RELATÓRIO PROJETO DE DECISÃO

Metodologia para aferição do cumprimento das obrigações associadas:

- i) aos Direitos de Utilização do Espectro de Radiofrequências atribuídos no âmbito do Regulamento do Leilão 5G,
- ii) ao Direito de Utilização do Espectro de Radiofrequências da Dense Air e
- iii) aos Direitos de Utilização do Espectro de Radiofrequências da MEO e da VODAFONE nas faixas dos 900 MHz e 1800 MHz na sequência da sua renovação

Dezembro de 2023

Na Figura 4:

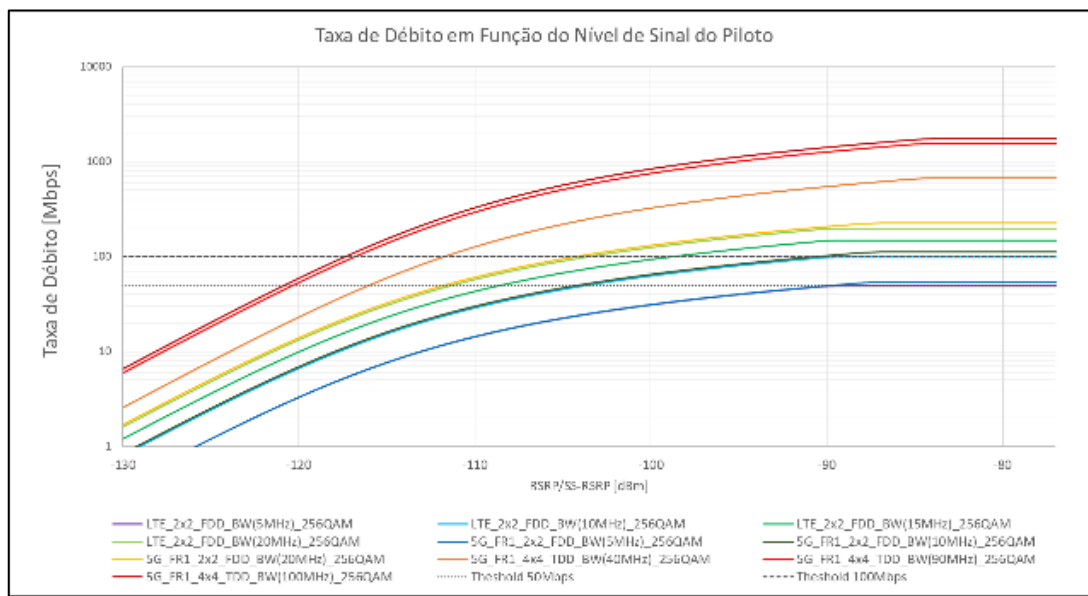
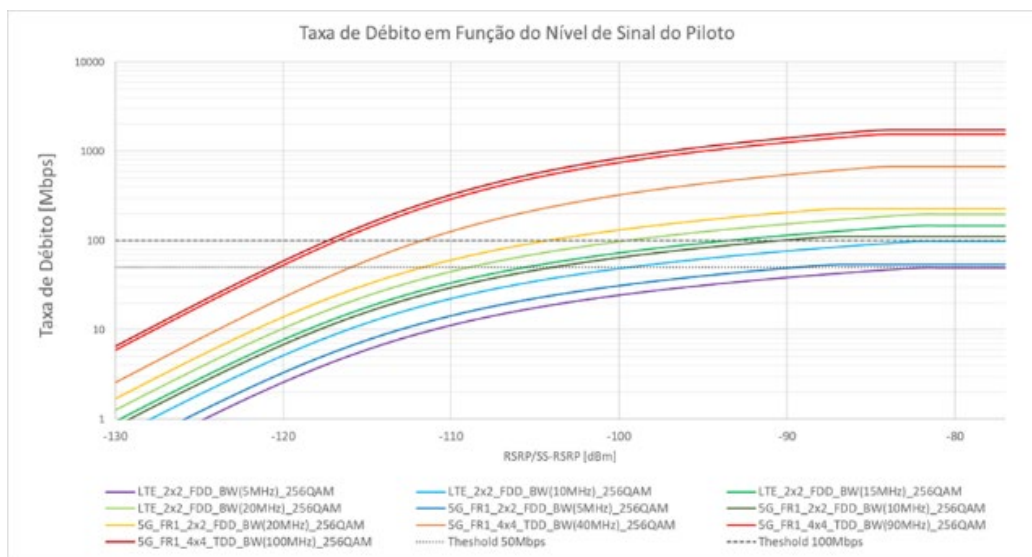
- A **MEO** questiona os pressupostos especificados pela ANACOM relativamente ao cálculo do débito máximo teórico por portadora para LTE, nos seguintes parâmetros técnicos (**MEO, págs. 9 e 10**):
 - a) Relativamente à fórmula $DL_TDM_SU_Serviço$, a não inclusão no SPD da especificação do parâmetro OH (*overhead*) de 0,21. Assinala também que este pressuposto assume 2 símbolos utilizados para PDCCH²⁰ ao invés de, para se considerar o débito máximo, se considerar apenas 1 símbolo a que equivaleria um OH igual a 0,15.
 - b) Relativamente à fórmula SU_Thr , assinala que o parâmetro α , fator de escala relativo a perdas de implementação, considerado no SPD para LTE foi de 0,47 e que de acordo com as referências mencionadas deveria ser de 0,60.

Relativamente ao parâmetro α , fator de escala relativo a perdas de implementação, o valor de 0,47 mencionado pela ANACOM teve em conta e assumiu perdas adicionais espectáveis comparativamente com NR. Contudo, o relatório técnico 3GPP TR36.942, anexo A, que serviu de base para a especificação da fórmula *SU_Thr*, assume explicitamente o valor de α de 0,60 como configuração padrão para simulações LTE, valor este idêntico para o NR. Assim, a ANACOM acolhe os argumentos apresentados pela **MEO** e irá alterar o valor de α correspondente a LTE para 0,60.

A **VODAFONE** tece comentários sobre as curvas de taxa de débito indicadas no SPD, referentes à faixa NR3500, afirmando não compreender os valores das curvas aí apresentados. A empresa não apresenta, contudo, qualquer análise nem partilha quaisquer curvas que considere mais adequadas, apenas sugerindo um fator de correção no nível de sinal de referência na ordem de -5 a -6 dB, 3 a 4 vezes menos restritivo, que corrigirá

Isto dito, a ANACOM irá proceder à alteração do ponto 3.1, designadamente a sua Figura 4 e a redação desse ponto para incluir referência aos parâmetros *OH* e α específicos para LTE, bem como o Anexo 10 do SPD, nos seguintes termos:

«(...) ***OH***: **Overhead assumido:**

0.14, para faixa FR1 no sentido DL - NR
0.18, para faixa FR2 no sentido DL - NR

0.21, para LTE»

«(...) α : **factor de escala relativo a perdas de implementação:**

0.47 0.60, para LTE

0.60, para NR»

Figura 2 - Subsecções estatísticas da freguesia de Corujas, Macedo de Cavaleiros.

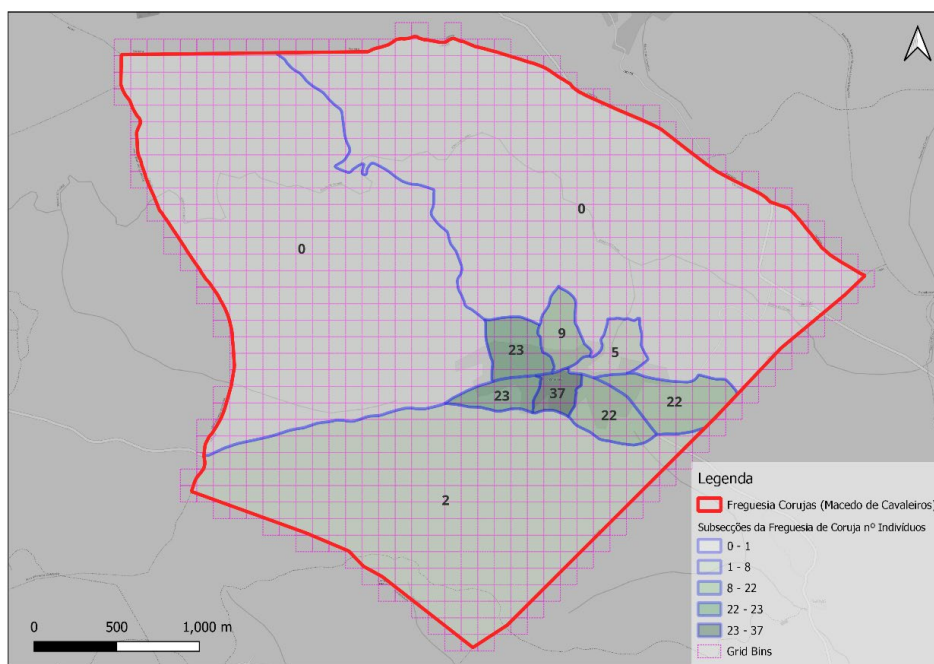
- A **VODAFONE**, na sua resposta, transcreve o ponto 3.1 do SPD em apreço, respeitante à cobertura de população e de eixos viários: «“O cálculo da população coberta terá em consideração o número total de indivíduos residentes em cada subsecção estatística, de acordo com o INE CENSOS 2021. Dada a natureza móvel do serviço serão contabilizadas as subsecções onde, pelo menos, 50% da sua área esteja coberta com o nível de serviço associado às obrigações.” (nosso sublinhado).», indicando que não compreende o que o «(...) Regulador pretende aplicar com a parte sublinhada» (**VODAFONE, pág. 22**).

A título de exemplo, a Figura 2 mostra as várias subsecções que compõem a freguesia de Corujas, em Macedo de Cavaleiros, discriminando o número de indivíduos associados e por último cruzando com a grelhas de bins (100x100m) que representa a unidade mínima da informação de cobertura a ser disponibilizada pelos operadores.
